Asunto: Radicación: 11-67280- -7
 Trámite: 2
 Evento: 1
 Actuación: 519
 Oficio: 11854
 Folios: 5

Como resultado del Examen de Fondo realizado, con fundamento en el Artículo 45 de la Decisión 486 de la Comisión de la Comunidad Andina, se comunica:

Título de la solicitud: "Sistema de resistencia de flujo variable con estructura que induce la circulación en la misma para resistir variablemente el flujo en un pozo subterráneo"

Figura 3 del documento D1

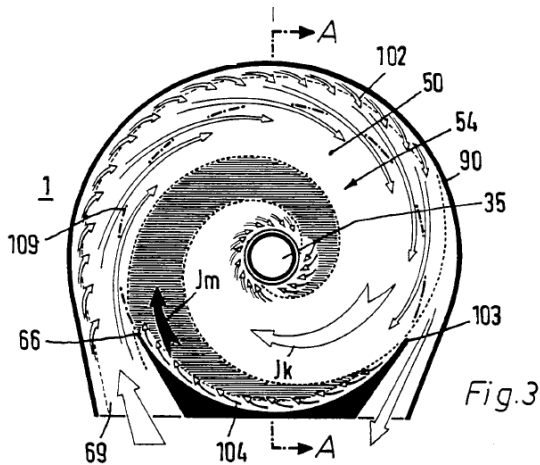
En virtud de lo anterior, la reivindicación 1 carece de novedad, ya que el documento D1 anticipa un sistema de resistencia de flujo que consta de una cámara, y en donde dicha cámara está conectada con una entrada y una salida del flujo, y que además en su interior hay medios que permiten alterar el flujo de tal forma que promueva el flujo radial hacia la salida.

- Reivindicación 2: La presencia del fluido a través de la cámara se evidencia en la figura 3 del documento D1.
- Reivindicación 4: La presencia de una sola entrada también es anticipada por D1 el cual muestra *“Tubos de succión en forma de trompeta 35 muestran una sección transversal ampliación de la sección de entrada 36 hacia la sección de salida 37.”* (Col. 2, líneas 19 a 21).
- Reivindicaciones 5 a 7: El documento D1 anticipa la presencia de un agujero de salida, y configuración geométrica a modo de aleta o borde sobresaliente que se proyecta en una de las paredes de la cámara, y que genera el efecto técnico de incidir directamente sobre la dirección de salida del flujo (Col 4, líneas 28 a 33, Fig. 3)

- Reivindicaciones 19 y 21: El documento D1 anticipa la presencia de un agujero de salida, y configuración geométrica a modo de aleta o borde sobresaliente que se proyecta en una de las paredes de la cámara, y que genera el efecto técnico de incidir directamente sobre la dirección de salida del flujo (Col 4, líneas 28 a 33, Fig. 3).

Figuras 22 a 24 del documento D1

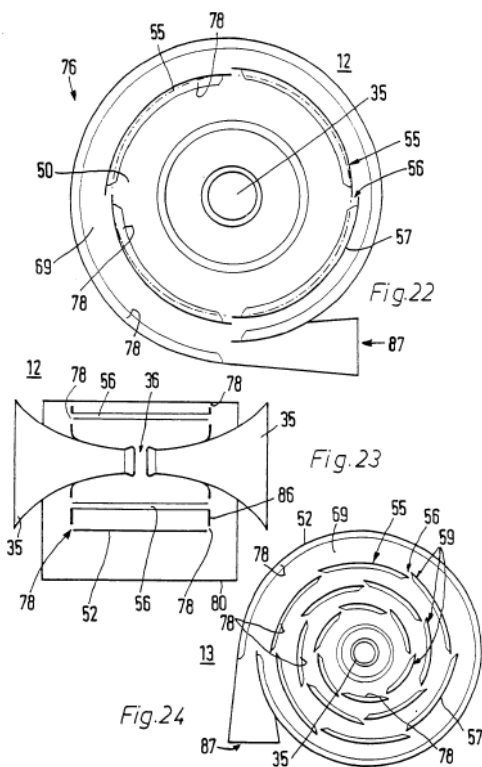
Características esenciales	D1
Un sistema de resistencia de flujo variable para el uso en un pozo subterráneo, el sistema comprende:	Es el objeto de la invención mejorar los separadores comunes de una cámara de vórtice, y que la separación en las cámaras de vórtices mejoren con la disminución de la resistencia al flujo, y una mejor separación se consigue mediante una disminución de volumen de los sistemas de cámara de múltiples.(Col. 1, líneas 37 a 41)
un dispositivo de selección de la vía de flujo que selecciona a través de cuál de las múltiples vías de flujo fluirá una mayor parte del fluido desde el dispositivo en base a una relación del fluido deseado al fluido indeseado en una composición fluida;	Cámara de vórtice, que se extiende desde las paredes de los extremos uno hacia el otro, y conectado a una salida de gas limpio y provisto de una toma de corriente en expansión, mientras que un dispositivo de guía está dispuesta entre los extremos internos de las entradas.(Col. 1, líneas 20 a 23) Las figuras. 22 y 23 muestran un separador cámara de vórtice 12, construido como un separador directa espiral 76 para gas crudo, admite un vórtice en la cámara 50 a través de la entrada de gas en bruto 87 a través de varias divisiones de entrada tangencial 56. (Col. 7, líneas 1 a 4, Figs. 22 a 24)

y una cámara de flujo que tiene una salida, una primera entrada conectada a la primera de las vía de flujo, una segunda entrada conectada a la segunda de las vía de flujo	Es una ventaja especial que el flujo principal se vea afectado por el borde de flujo 103 debido a la curvatura helicoidal de la carcasa de cilindro 48. Como resultado, una parte del flujo principal de alta energía pasa a lo largo de borde de flujo 103 hacia el remolino 54, logrando también un impulso de flujo de conducción en la carcasa 52 de la cámara de vórtice 50.(Col 4, líneas 28 a 33, Fig. 3)
y al menos una estructura que impide el flujo radial de la composición fluida desde la segunda entrada a la salida más que de flujo radial de la composición fluida de la primera entrada a la salida.
